改善箇所説明図

【改善箇所】 車両EVシステム制御装置（VCU）の制御プログラムの変更

車両EVシステム制御装置（VCU）のソフトウェア

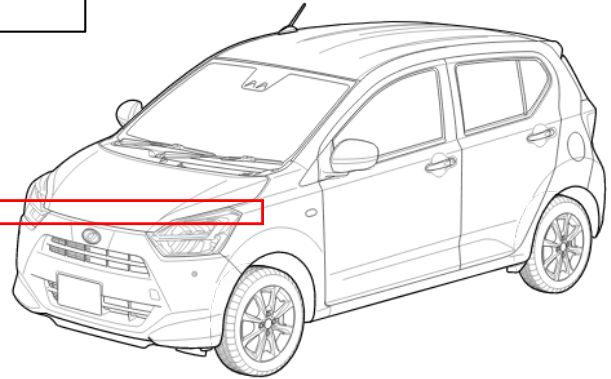
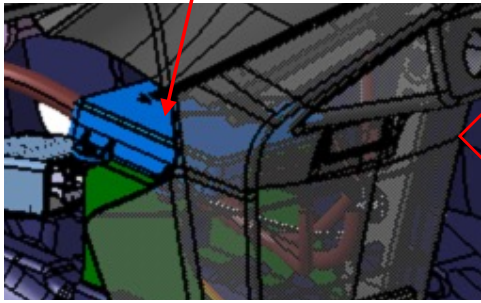
電気自動車に改造した車両において、電動機の高速回転時における制御装置の制御が不適切なため、高速走行中の再加速時に、制御装置のフェール機能が作動し、走行不能になる可能性がある。

全車両、車両EVシステム制御装置(VCU)のソフトウェアで対策し、対策プログラムに書き換えたVCUと部品交換する。

運転者席側シート下の車台番号打刻2桁目の下側に黄色ペイントを塗布する。
